**CIRCULAR N° 31**

PROCEDIMIENTO DE COMPRA: **PROCEDIMIENTO COMPETITIVO K52827**  
GRUPO: **230**  
OBJETO: **REHABILITACIÓN DE LA CENTRAL HIDROELÉCTRICA DE RINCÓN DE BAYGORRIA.**

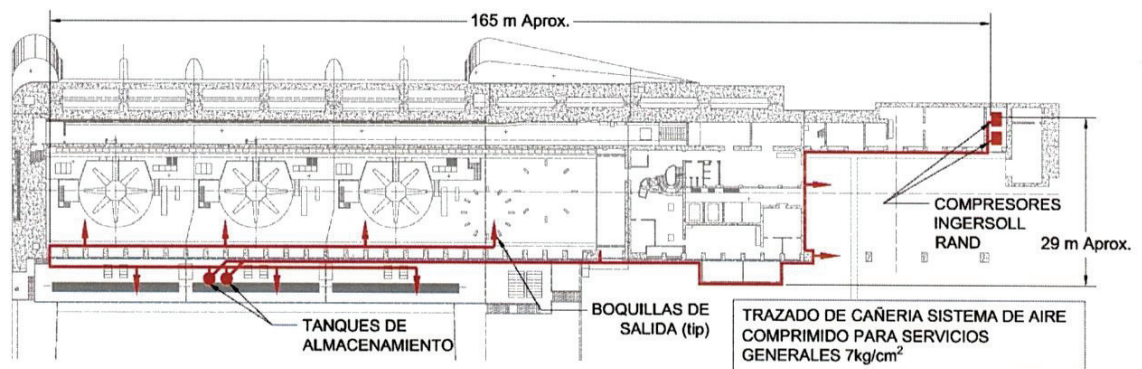
Del análisis de pliego, unifilares y planos de turbina se genera la duda si los unifilares representan la situación actual o la proyectada.

Se observa que el plano unifilar (1465-STN-BAY-MEC-409) no se corresponde con el plano de la instalación actual (TS14A07026f-1), hay diferencias en la inyección y retorno del cojinete guía inferior. En el plano de la instalación actual

la inyección de agua enfriamiento se realiza desde una de las derivaciones hacia los intercambiadores. Sin embargo, en los esquemas unifilares la inyección se realiza desde el anillo.

Otra diferencia es que el retorno del cojinete inferior en los unifilares se comunica en anillo de radiadores del generador. Sin embargo, en los planos de la turbina el retorno del cojinete inferior se conecta al anillo del cojinete de empuje. Agradecemos aclarar este punto.

El unifilar representa en forma indicativa y aproximada la situación proyectada de la nueva Instalación de enfriamiento. La misma considera la instalación de las bombas de recalque para los cojinetes guía y sello del eje.

El diseño e interconexión final dependerá de los caudales necesarios para la instalación que serán definidas por el fabricante de la turbina y generador una vez que determine las necesidades de agua de enfriamiento del estator, cojinetes y nuevo sello del eje. A su vez, deberá tenerse en cuenta un posible reemplazo de tuberías en función del estado de las mismas luego de la inspección, situación que puede obligar por conveniencia alterar el trazado existente.

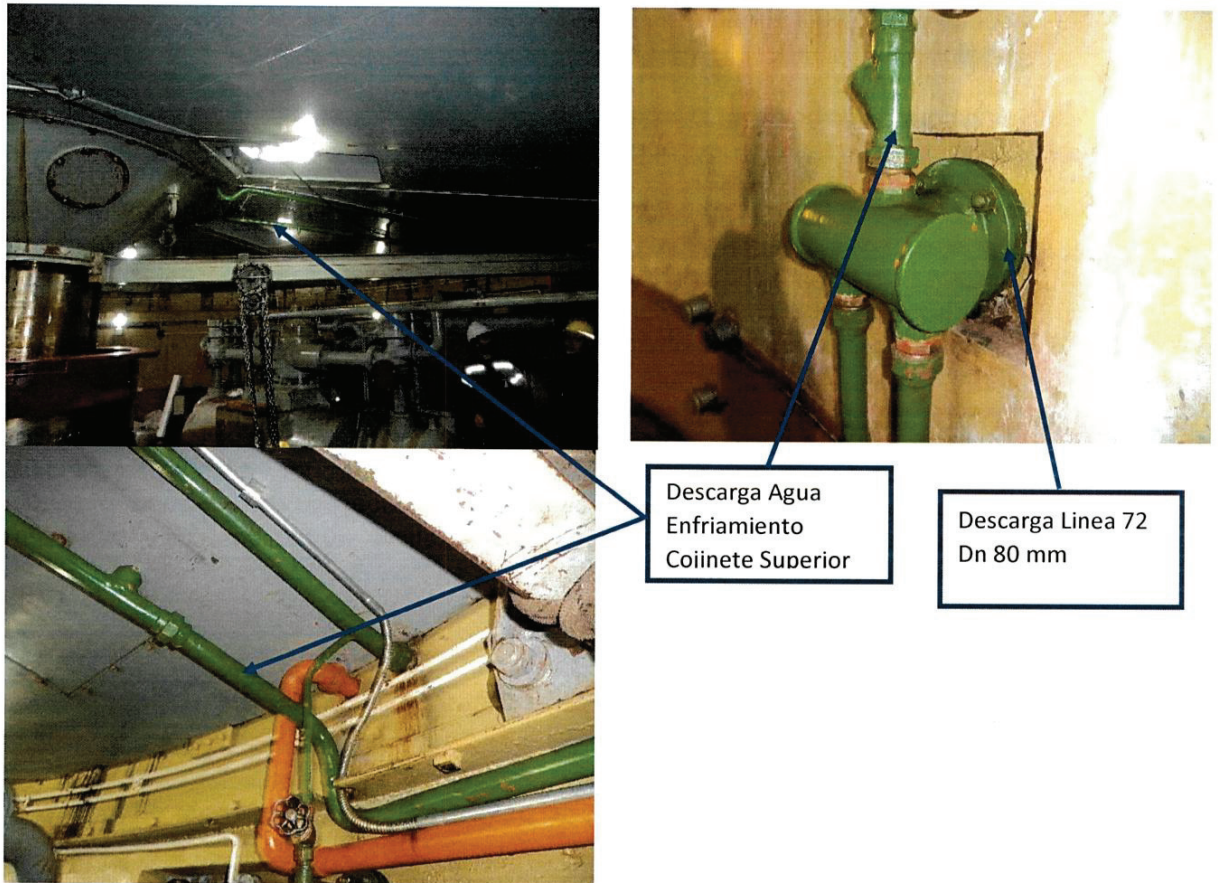
Se observan incompatibilidades entre texto del pliego y planos de la instalación actual (por ejemplo, retorno de cojinete guía superior). En planos TS14A 027f-1 el retorno parece ser a través de la cañería 50 que se une con el retorno de los radiadores. Sin embargo, en el texto se habla del que retorno se realiza por la línea 72.

Si bien lo indicado por el oferente corresponde al diseño mostrado en los planos originales del proyecto, se han producido modificaciones al trazado mostrado en los planos y se ratifica que es la línea 72 la descarga del cojinete guía superior, de acuerdo a lo que se muestra en las siguientes fotografías del sistema.

El Contratista deberá considerar modificaciones y mejoras a la instalación existente en función de los caudales determinados por el fabricante de los equipos principales y las necesidades de enfriamiento de los mismos. Estas mejoras deberán considerar, además, los resultados de la inspección de las instalaciones existentes y las necesidades de reemplazo y renovación, incluyendo las tuberías expuestas y empotradas.
